SERVICE BULLETIN

KONTROLLE BZW. AUSTAUSCH DES ANSCHRAUBFILTERS FÜR ROTAX® MOTOR TYPE 912 UND 914 (SERIE)

SB-912-017 R1

SB-914-037

(siehe dazu Bild 1)

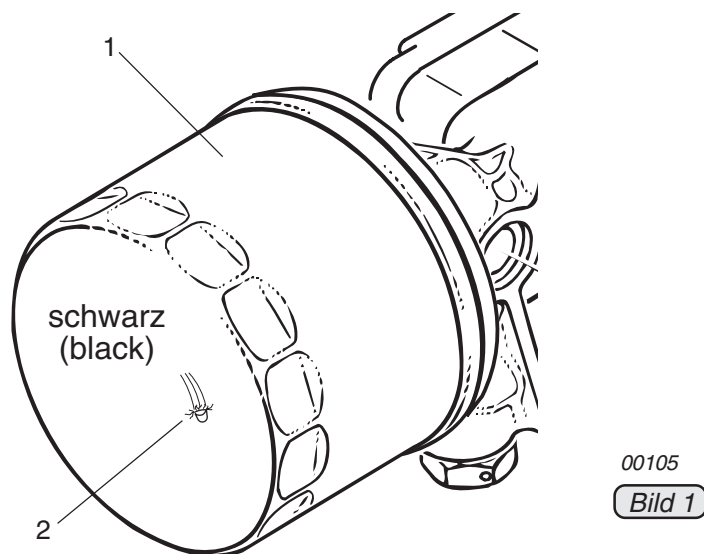
Unter gewissen widrigen Bedingungen, möglicherweise hervorgerufen durch Vibrationen und Schwingungen, können gewisse Filtertypen durch eine scharfkantige, innere Feder, die das Filtergehäuse durchscheuert, unverwendbar werden.

Kontrolle bzw. Austausch des Anschraubfilters des Ölfilters (Marke **KNECHT OC 11**, ROTAX® T Nr. 825700) mit **schwarzem** Filtergehäuse. **Andersfarbige Filter oder andere Filter als in ROTAX® Originalausrüstung sollen auch im Sinne dieser Technischen Mitteilung kontrolliert werden.**

Die gewölbte Stirnseite des Filtergehäuses auf mechanische Beschädigungen und eventuelle Ausbuchtungen/ Wölbungen (2) durch die innenliegende Feder in gewissen Filtertypen, kontrollieren.

Bild Nr.	Neue TNr.	Menge/Motor	Bezeichnung	Alte TNr.	Verwendung
(1)	825703	1	Anschraubfilter	825700	Ölkreislauf

a) Austausch bei nächstem Ölwechsel bzw. 100h-Kontrolle:

1. Austausch oder Montage des Anschraubfilters gemäß Wartungshandbuch für ROTAX[®] 912/914, letztgültige Ausgabe.

1. Anschraubfilter mit Oilfilterschlüssel TNr. 877620 abschrauben.

2. Montage des neuen Anschraubfilters gemäß Wartungshandbuch für ROTAX[®] 912/914, letztgültige Ausgabe.
